廃炉発官R4第181号
令和5年2月20日

福島第一原子力発電所 特定原子力施設に係る実施計画 変更認可申請書の
一部補正について

令和4年11月14日付け廃炉発官R4第143号をもって申請し、令和5年2月14日付け廃炉発官R4第179号をもって一部補正しました福島第一原子力発電所 特定原子力施設に係る実施計画 変更認可申請書を別紙の通り一部補正をいたします。

ALPS 処理水海洋放出運用体制の変更及び ALPS 処理水海洋放出時の測定・評価対象核種の選定について、1F 技術会合を踏まえた海域モニタリングにおける異常時の考え方に関する変更を行う。本変更に伴い下記の通り補正を行う。

図-4 測定・確認工程フロー

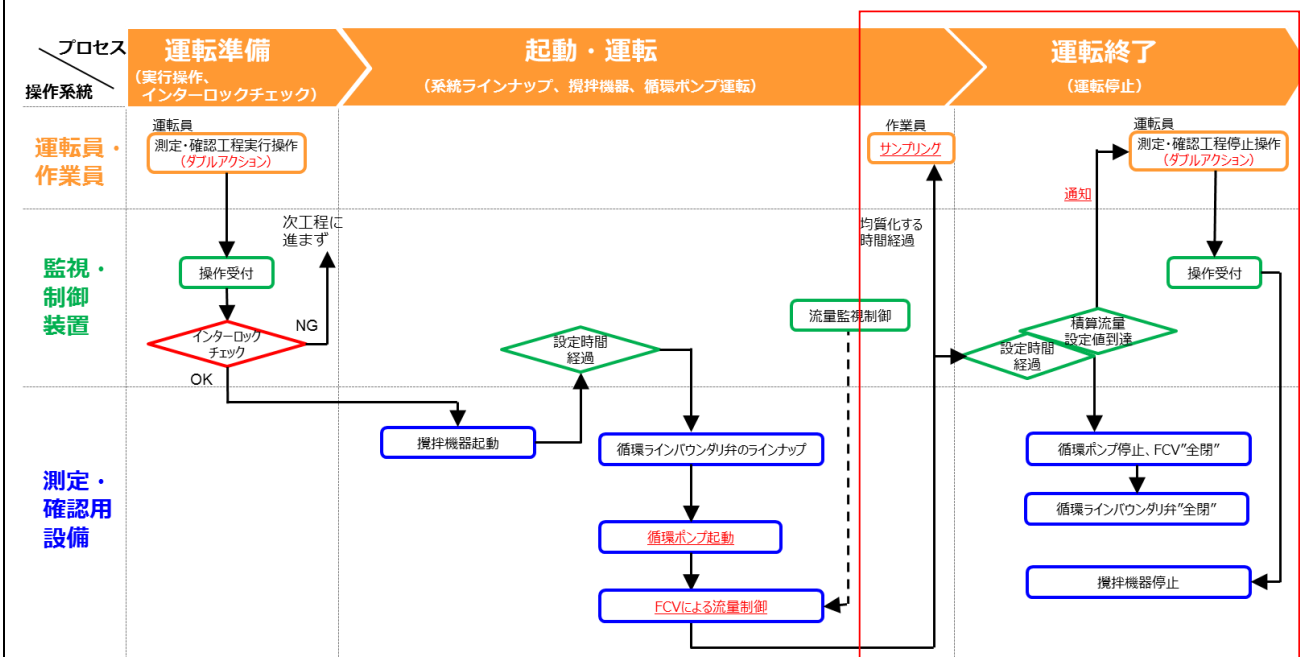
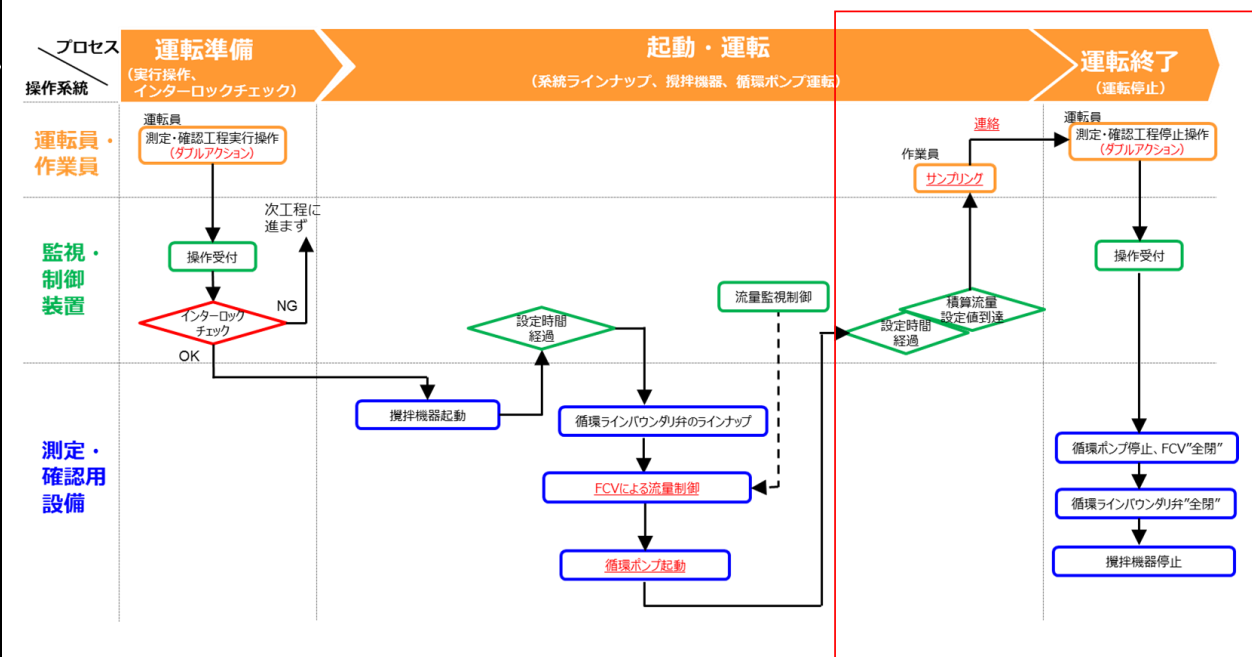
機器動作順序/作業手順の改善による記載の変更

図-6 測定・確認工程の設備状態 (起動～運転)

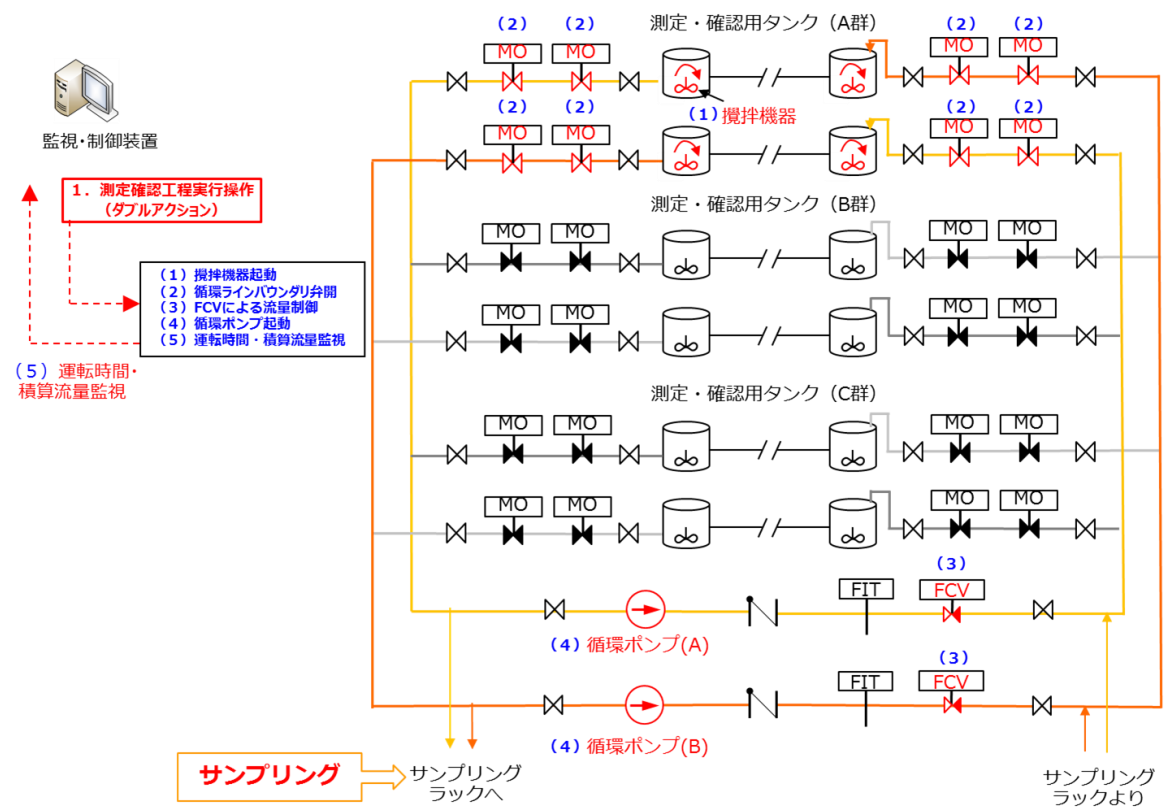
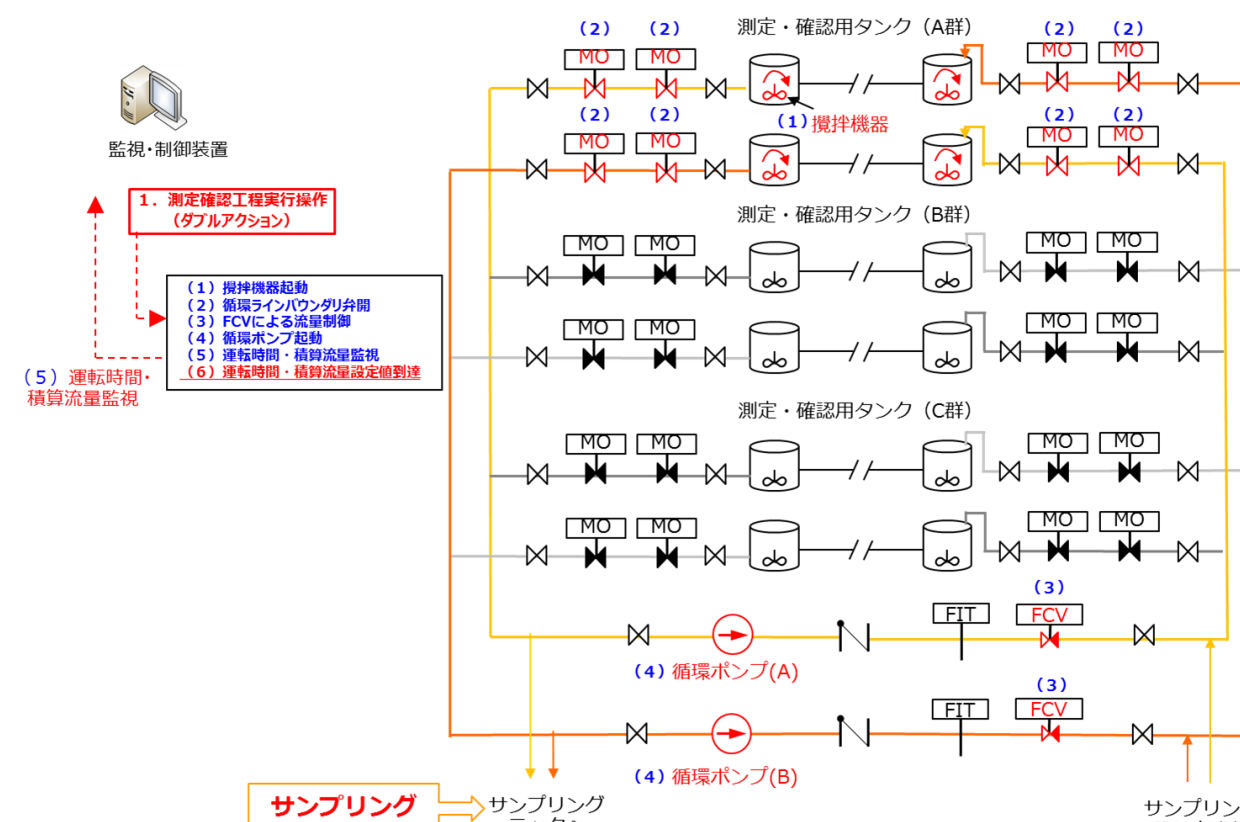
機器動作順序/作業手順の改善による記載の変更

図 4-2 環境における放射性物質の蓄積と積み重ねにより約束される被ばく(線量預託)のイメージ [15]と本報告書における被ばく評価のイメージ

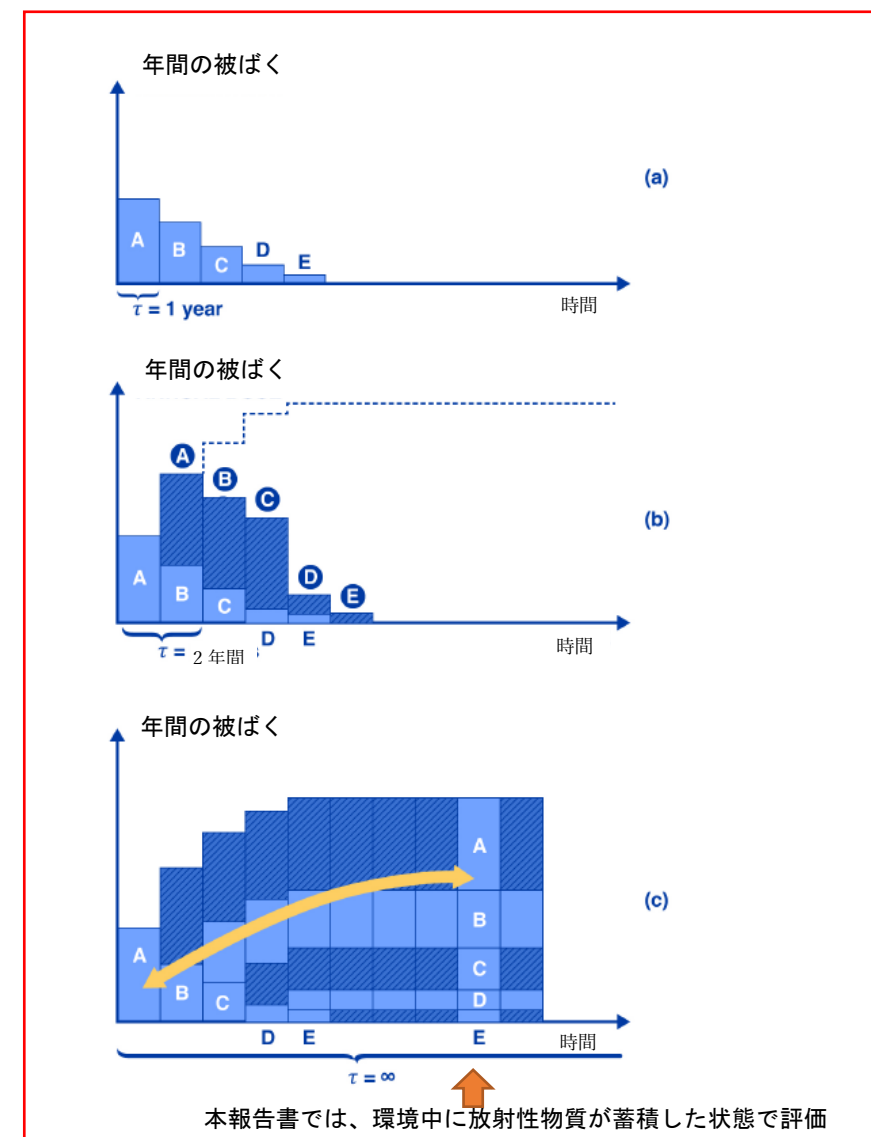
IAEA レビューミッションにおける議論を踏まえた記載の充実

図 6-1-2 ALPS 処理水の分析結果における主要 7 核種および Tc-99 の濃度分布 (2021 年 3 月末現在) と 3 タンク群の比較

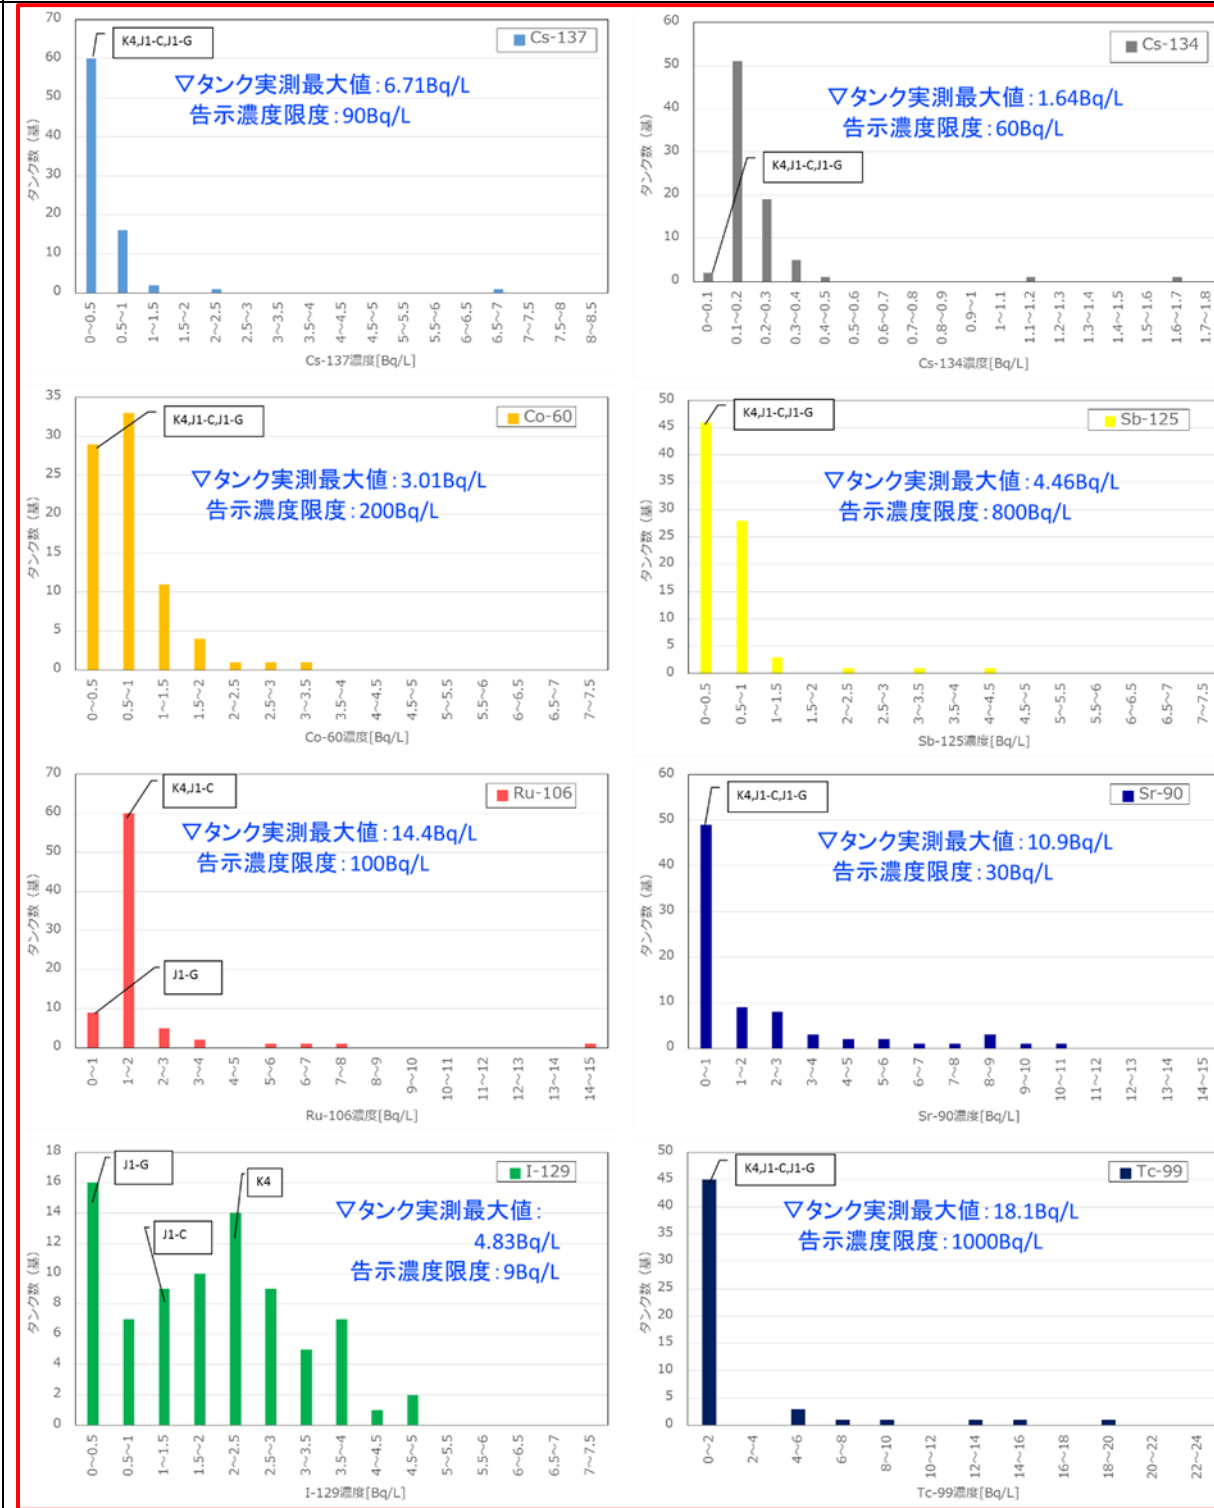
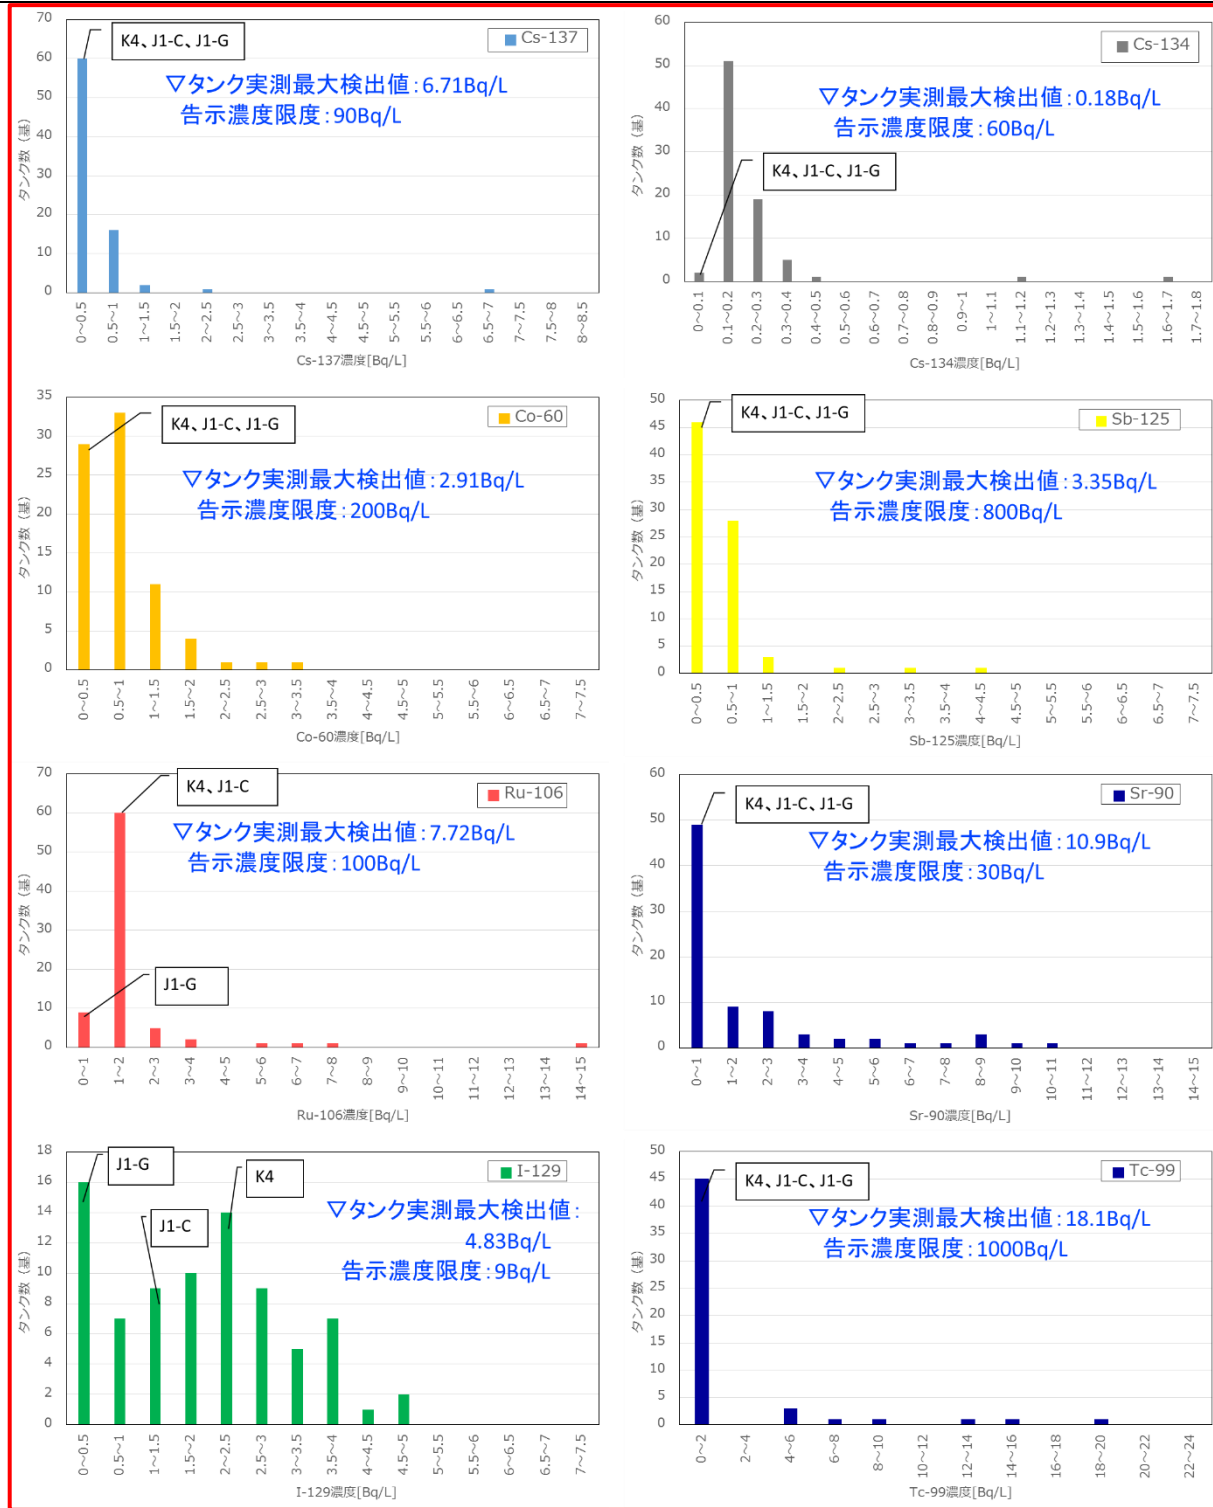
記載の適正化

図 II-5 ALPS 処理水の分析結果における主要 7 核種の濃度分布 (2021 年 3 月末現在)
 ※主要 7 核種告示濃度比総和 0.59 未満の分析結果 (80 基分) をプロット (二次処理試験水は除く)
 ※縦軸はタンクの数を示す (不検出の場合には検出下限値で計数)
 ※本図は測定時点の濃度でとりまとめたものであり、半減期補正はしていない

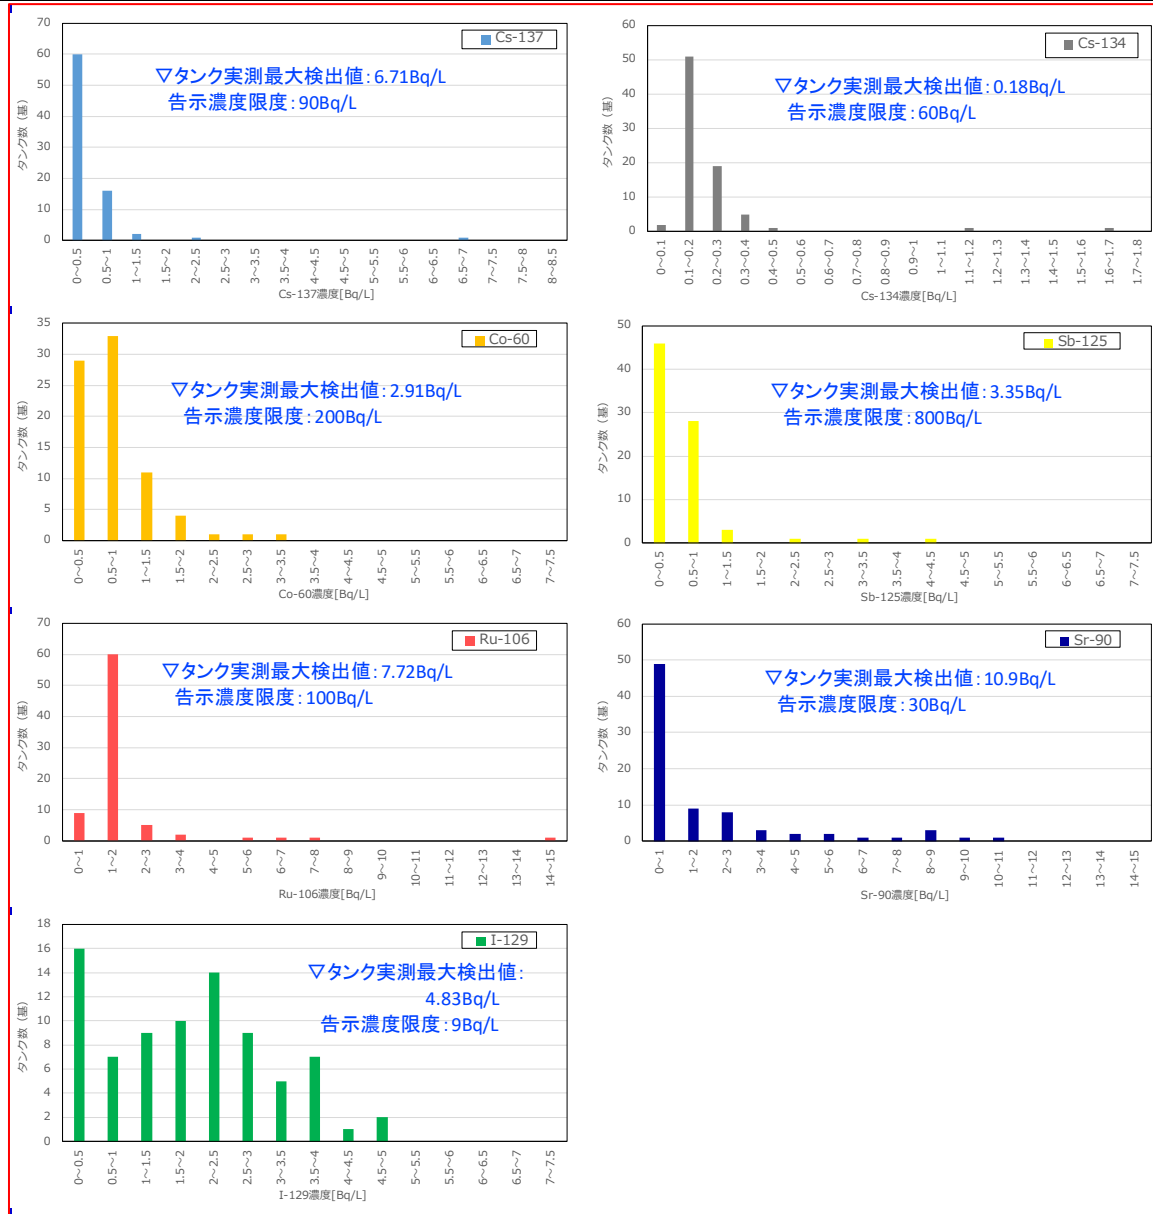
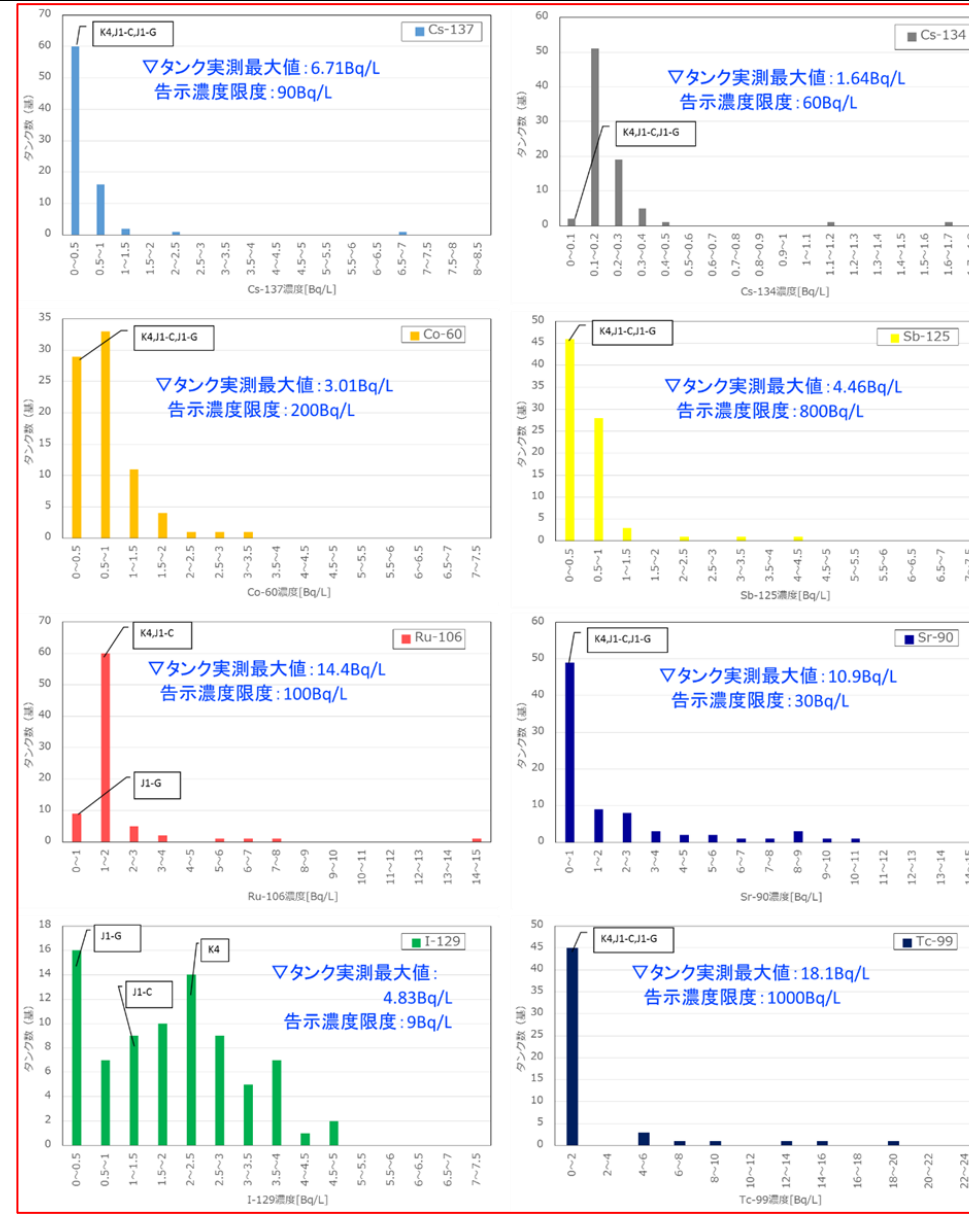
変更前	変更後	変更理由
<p>II-5. 貯蔵されている ALPS 処理水等の放射性物質に関する分析</p> <p>(中略)</p> <p>すなわち、移送先のタンク群 (水の受け入れ時に 8~10 基タンクを連結したもの) が満水になった時に、当該タンク群での ALPS からの水受け入れ中に ALPS 出口 (測定箇所⑦) で採取した試料 (水) の測定結果から、下記の式を用いてトリチウムを除く 63 核種の告示濃度比が 1 未満と推定できるものを ALPS 処理水と、それ以外のものを処理途上水と判定している。</p> $C_{All} = C_{M7} + C_{C-14} + C_{55} < 1$ <p>ここで、</p> <ul style="list-style-type: none"> C_{All}: トリチウムを除く 63 核種の告示濃度比総和 C_{M7}: 主要 7 核種の測定結果から求められる告示濃度比総和 C_{C-14}: C-14 の告示濃度比 (保守的にこれまでに測定された最大濃度 (215Bq/L) から求められる告示濃度比 0.11 に設定) C_{55}: 62 核種のうち主要 7 核種に含まれない 55 核種に関する告示濃度比総和の推定値 (これまでの測定実績に基づく推定値、0.3 と設定) <p>(中略)</p>	<p>II-5. 貯蔵されている ALPS 処理水等の放射性物質に関する分析</p> <p>(中略)</p> <p>すなわち、移送先のタンク群 (水の受け入れ時に 8~10 基タンクを連結したもの) が満水になった時に、当該タンク群での ALPS からの水受け入れ中に ALPS 出口 (測定箇所⑦) で採取した試料 (水) の測定結果から、下記の式を用いてトリチウムを除く核種の告示濃度比が 1 未満と推定できるものを ALPS 処理水と、それ以外のものを処理途上水と判定している。</p> $C_{All} = C_{M7} + C_{C-14} + C_o < 1$ <p>ここで、</p> <ul style="list-style-type: none"> C_{All}: トリチウムを除く核種の告示濃度比総和 C_{M7}: 主要 7 核種の測定結果から求められる告示濃度比総和 C_{C-14}: C-14 の告示濃度比 (保守的にこれまでに測定された最大濃度 (215Bq/L) から求められる告示濃度比 0.11 に設定) C_o: トリチウムを除く核種のうち主要 7 核種に含まれない核種に関する告示濃度比総和の推定値 (これまでの測定実績に基づく推定値、0.3 と設定) <p>(中略)</p>	<p>測定・評価対象核種の選定に伴う記載の適正化</p>
